# 福島第一原子力発電所における地すべりの可能性について

## コメント回答

2023年4月25日  
東京電力ホールディングス株式会社

# コメントリスト

図 ボーリング位置図・地質断面位置図

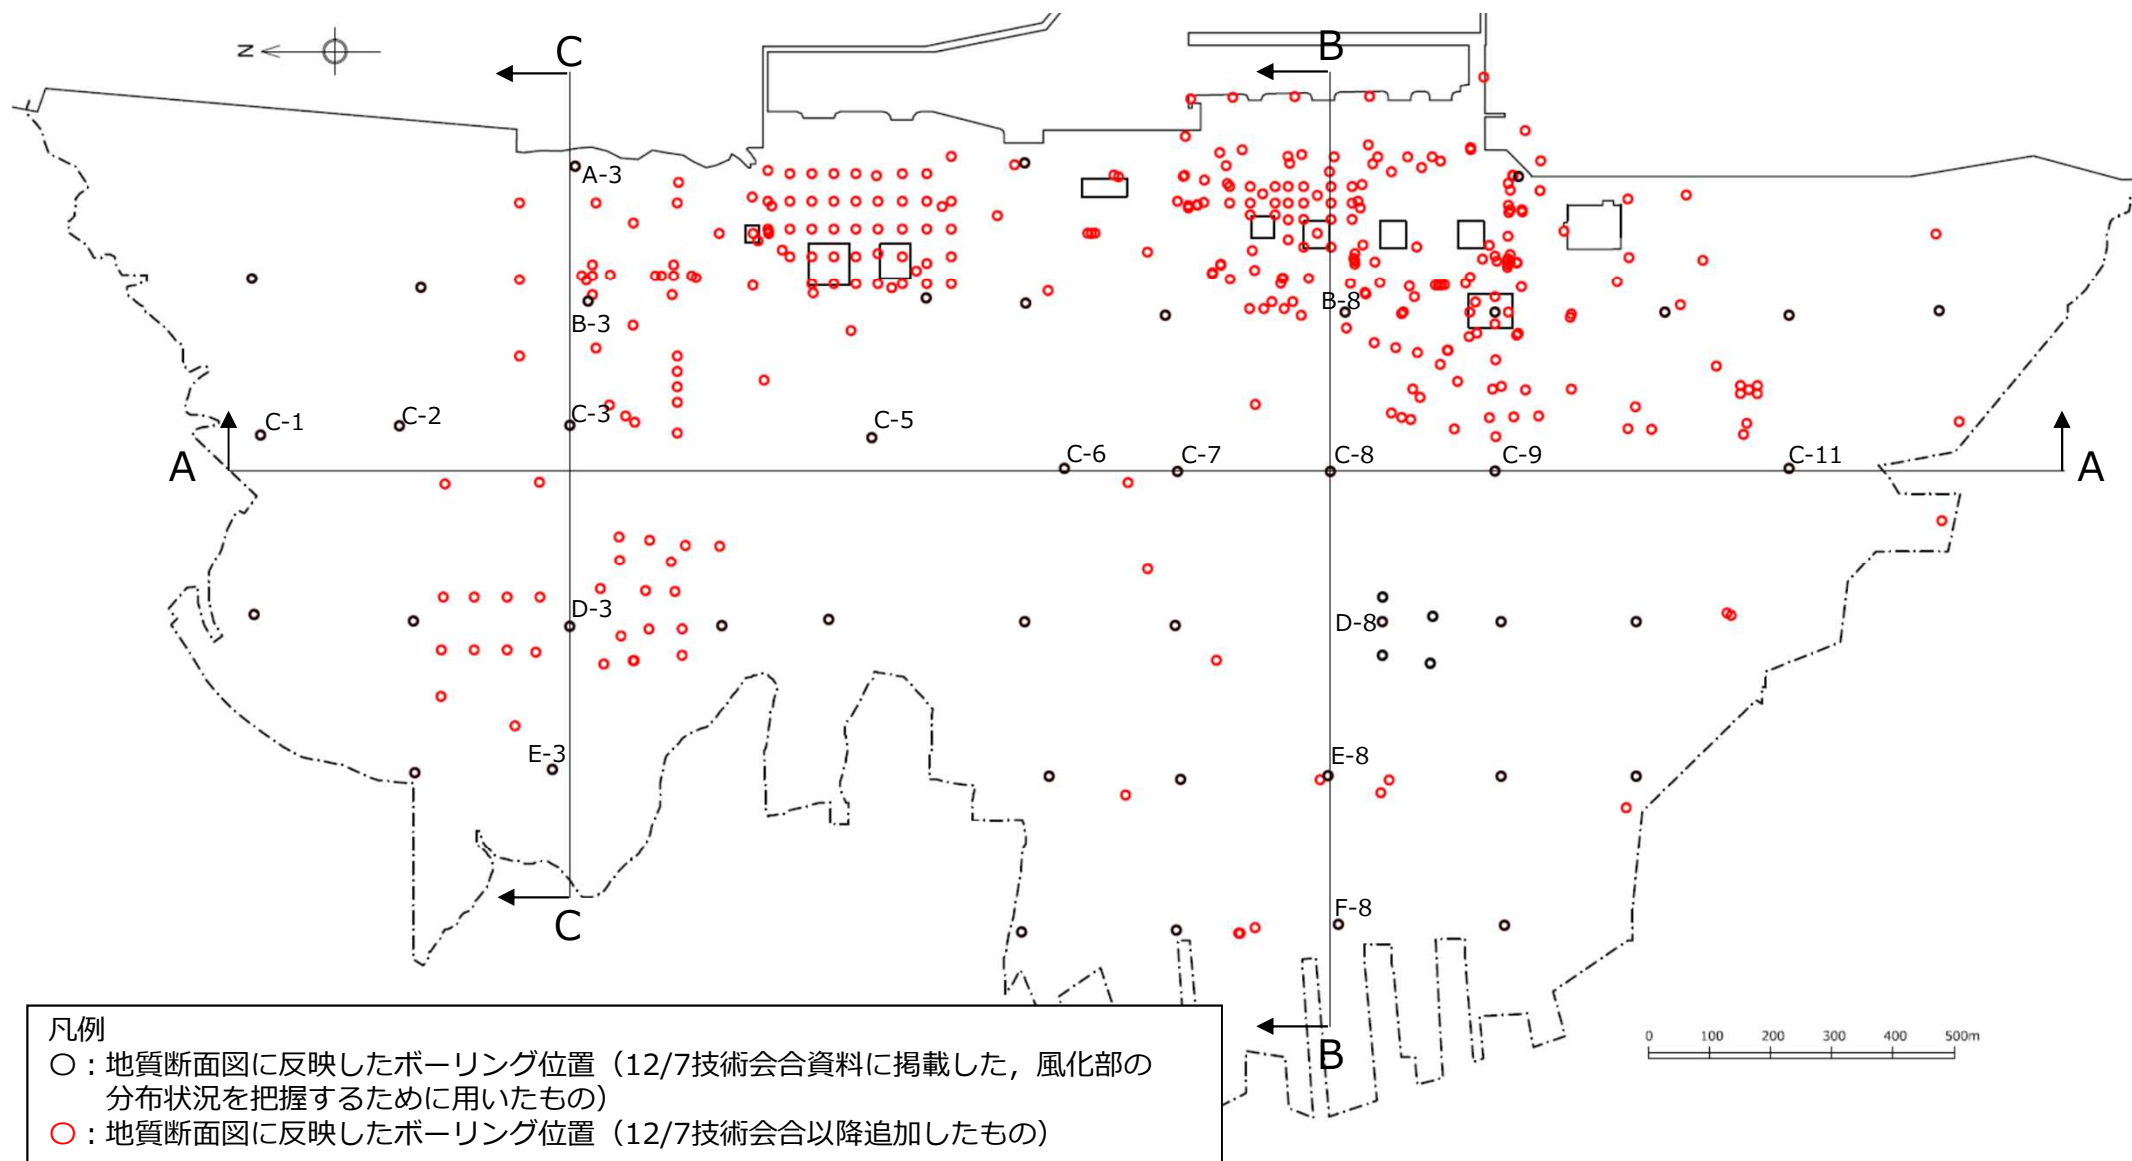
No.	実施日	指摘事項	回答内容
1	2022.9.20 面談	福島第一原子力発電所における地すべりの可能性 ・第94回特定原子力監視・評価検討会資料3-2のDタンクエリアのボーリング柱状図等から、段丘堆積物直下にN値が大きく下がる箇所が複数箇所存在すること ・過去の地震時にDタンクエリアのタンクが他のタンクエリアと異なり有意な滑動が生じていること ・以上のことから、コメントNo.2における調査結果等も考慮した上で、福島第一原子力発電所における地すべりの可能性について見解を示すこと	【2022.12.7 技術会合】 ・敷地内の既往のボーリング調査結果を再整理し、段丘堆積物直下の風化部の分布状況を整理した。
2	2022.9.20 面談	福島第一原子力発電所敷地南側の地すべり地形の可能性 ・8月23日の面談資料のボーリング柱状図14箇所のうち約半数の箇所で段丘堆積物直下にN値が大きく下がる強風化部が存在すること、また、それらは孔口標高が高い箇所（約30m）に集中していること。 ・国土地理院の地図を見る限りにおいて、福島第一原子力発電所付近に地すべり地形と思われる箇所が複数箇所存在すること。また、それら地形は8月23日の面談で東京電力が示した見解「高さが異なる段丘面」とは形状が異なること。 ・以上のことから、再度、各種調査等を踏まえ、福島第一原子力発電所南側の地形について見解を示すこと	【2022.12.7 技術会合】 ・既往の空中写真判読図により、指摘された箇所の地形について、当時の当社の見解を説明した。 ・「地すべり地形と思われる」と指摘された複数箇所について、空中写真の再判読等を実施した結果を報告した。
3	2022.12.7 技術会合	段丘堆積物直下の風化部の分布状況の検討を進め、既往のボーリング調査結果から富岡層風化部を読み取り、敷地内の分布状況を把握し、これを反映した地質平面図・断面図を作成する（東電）。	本資料「1.」で説明。
4	2022.12.7 技術会合	富岡層風化部の介在による地盤の地震時応答への影響を検討する（東電）。	本資料「2.」で説明。
5	2022.12.7 技術会合	コメントNo.4の検討の結果、風化部の介在による地盤安定性への影響の可能性が認められる場合は、ボーリング調査と室内試験を行い、風化部の物性を評価し、今後の基礎地盤の安定性評価への適用の必要性を検討する（東電）。ボーリング調査の計画ができれば、報告すること（規制庁）。	本資料「3.」で説明。

- 既往のボーリング調査結果から富岡層風化部を読み取り、富岡層風化部の分布状況を反映した地質断面図を作成した。

①下小埜地点 段丘面分布図

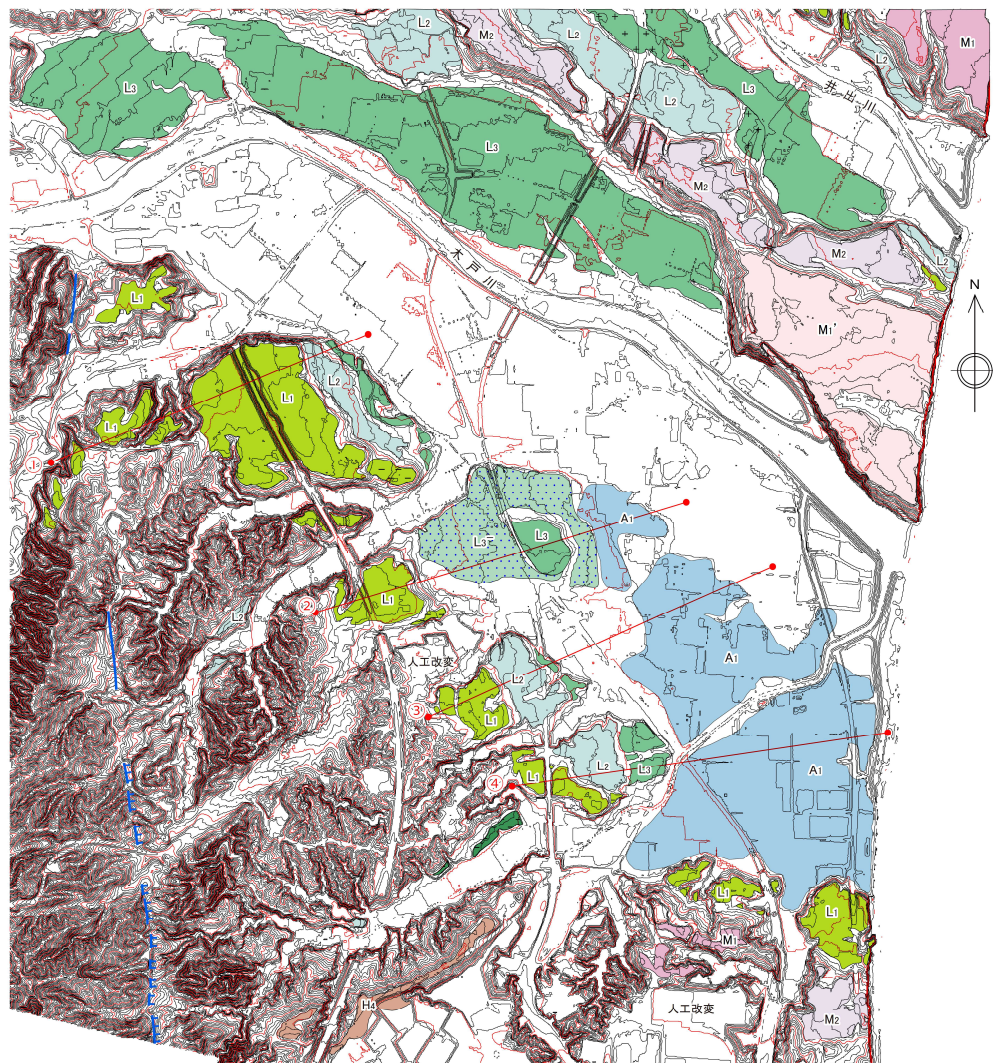
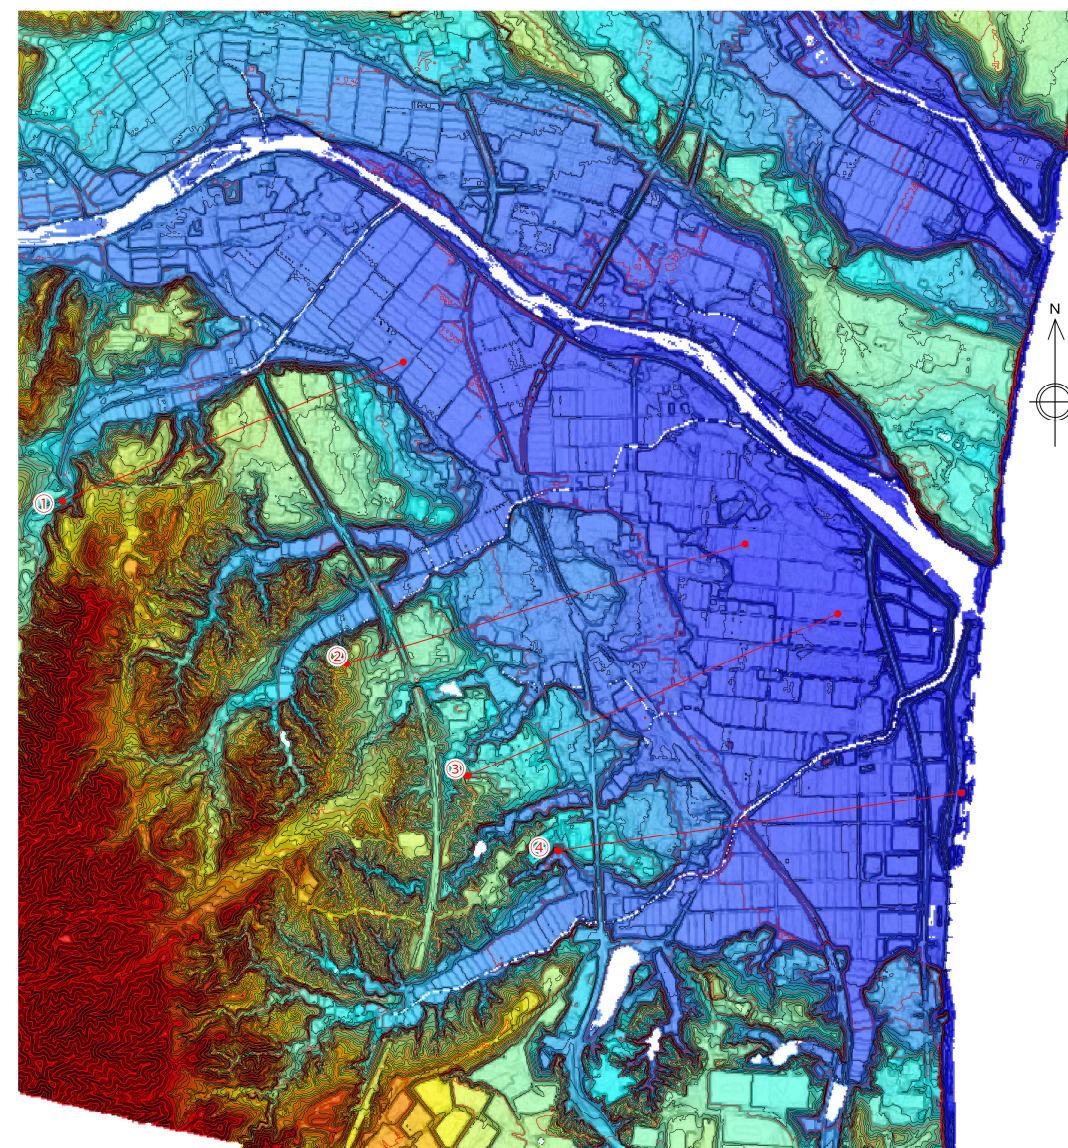
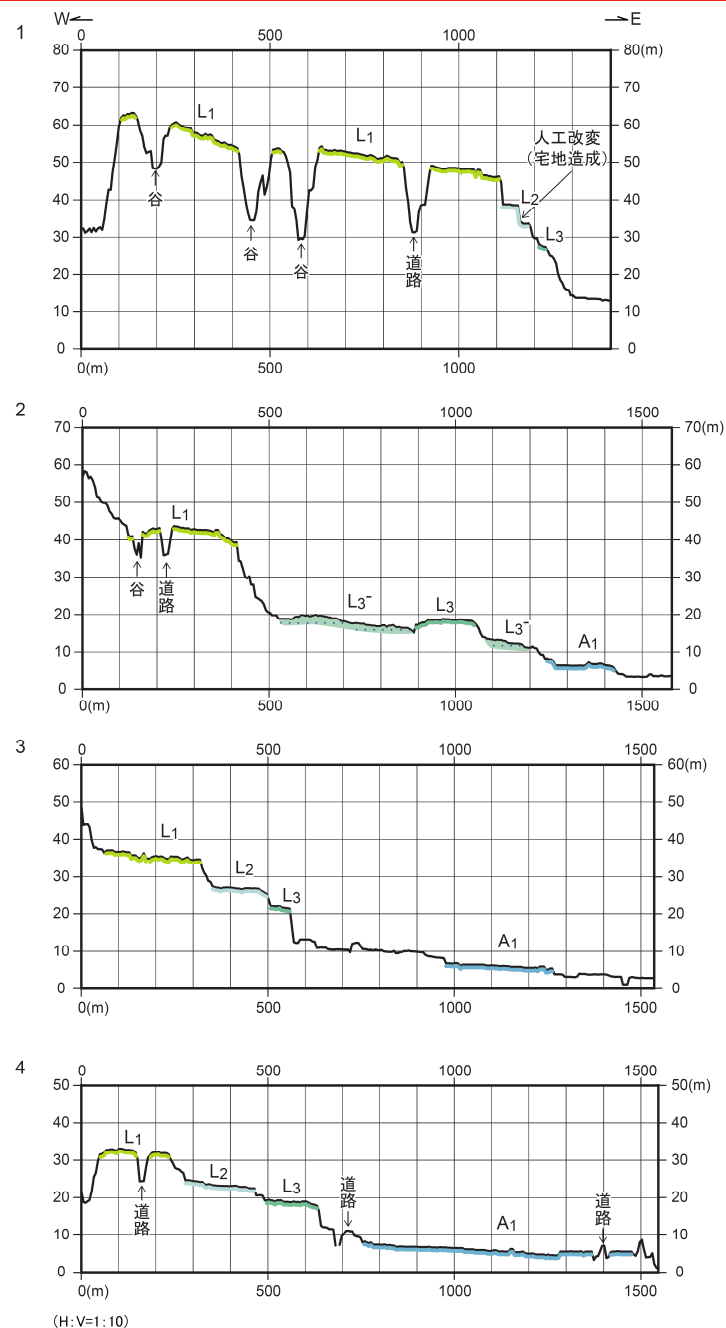
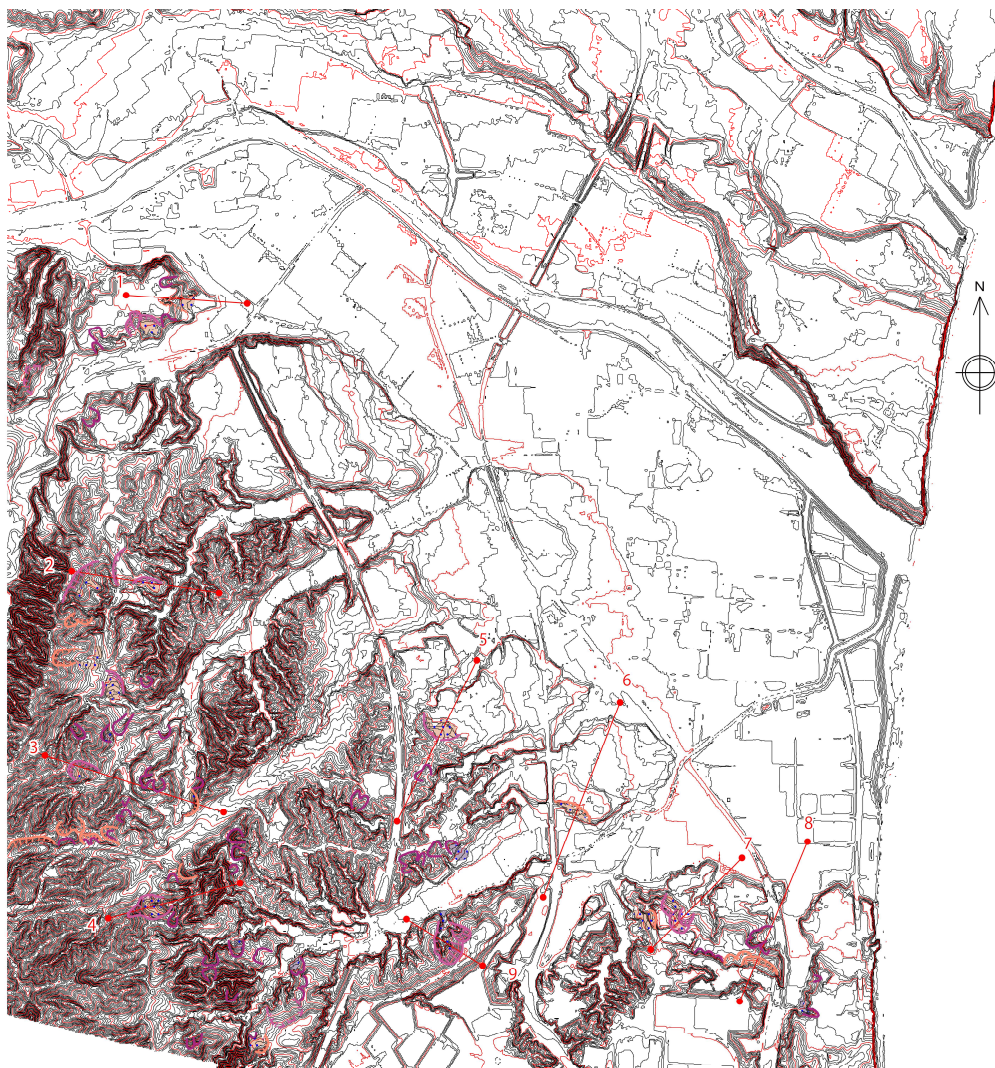
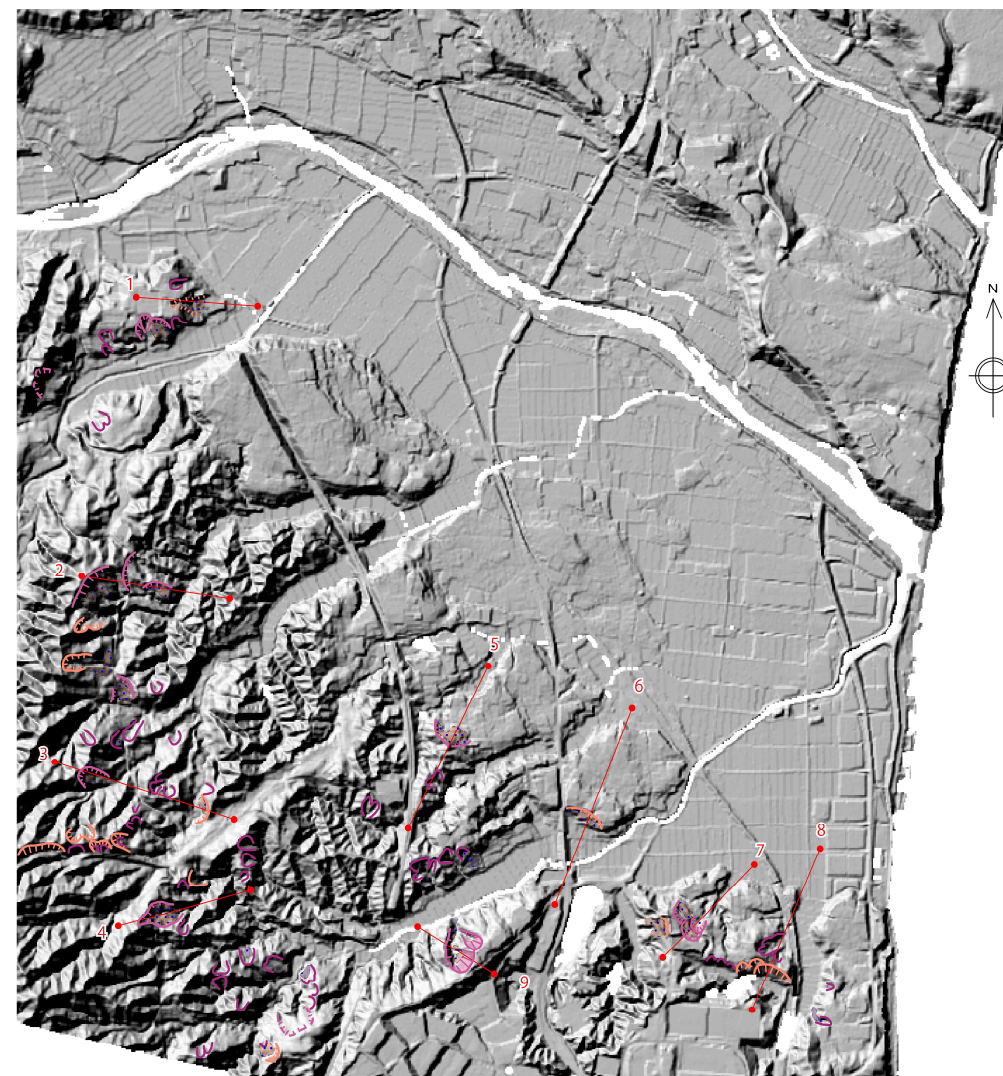
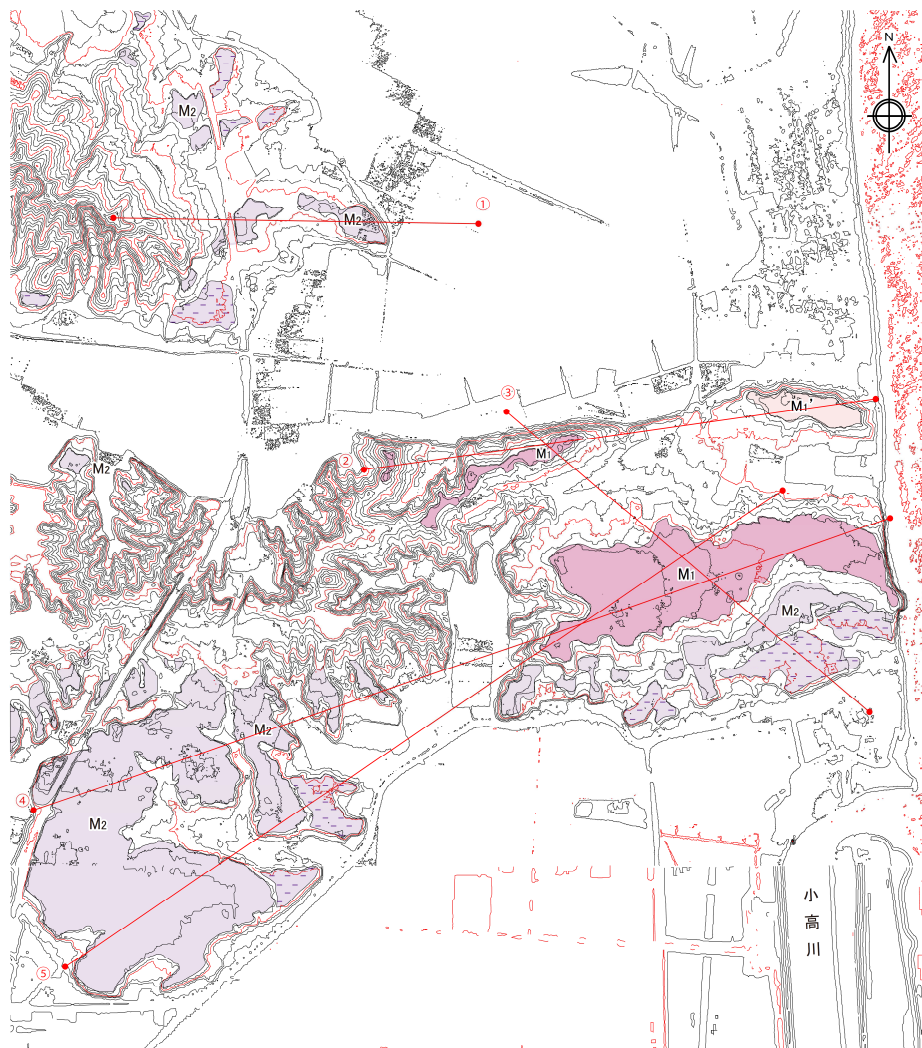
6	2022.12.7 技術会合	大規模な地すべり跡が見られないという東電の見解について、当該検討に資する情報をより充実しうる観点から、同様の地形を有する南相馬市塚原地区・楡葉町下小埜地区についても地形判読を実施すること（規制庁）。	本資料「4.」で説明。
7	2022.12.7 技術会合	重要施設等周辺の斜面安定性に関して、Ss900を用いた検討を実施すること。なお、現在の1Fの特徴を踏まえて、評価対象とする重要施設等を選定すること（規制庁）。	本件（地すべり可能性）とは別途、各耐震重要施設への周辺斜面による波及影響として検討する。

- 木戸川の南側（右岸側）にL1, L2, L3, A1段丘面を判読している。
- 河成の段丘であり、木戸川上流（断面1）から下流（断面2）にかけて各段丘面の標高が低下する。
- 「川前及び井出」（産業技術総合研究所 地質調査総合センター, 2002）では、同地域にtm3, tm4, tl1, tl2段丘面を判読しており、L1がtm3に、L2がtm4に、L3がtl1に、A1がtl2におおよそ対応している。
- L1,L2,L3,A1段丘面の各面を境する崖面は、その連続性、形態などから、木戸川の側方浸食による段丘崖であると判断される。
- 段丘面分布図から、段丘面上および段丘崖に、規模の大きな地すべりを示唆する馬蹄形~円弧状の崖地形は認められない。また、地形断面図から、段丘崖の傾斜は認められない。
- これらのことから、当地域に大規模な地すべりは認められない。

- 地すべりや崩壊が認められるが、いずれも小規模である。
- 判読した小規模な地すべりは、起伏が急峻な谷地形の斜面に認められ、福島第一原子力発電所敷地の高台（M1段丘面）下の段丘崖の安定性に影響を及ぼすものではない。
- なお、「川前及び井出」（産業技術総合研究所 地質調査総合センター，2002）によれば、地すべりは両側の山地をなす湯長谷層群（中新統）分布域に認められ、古い岩質に起因したものと推測される。
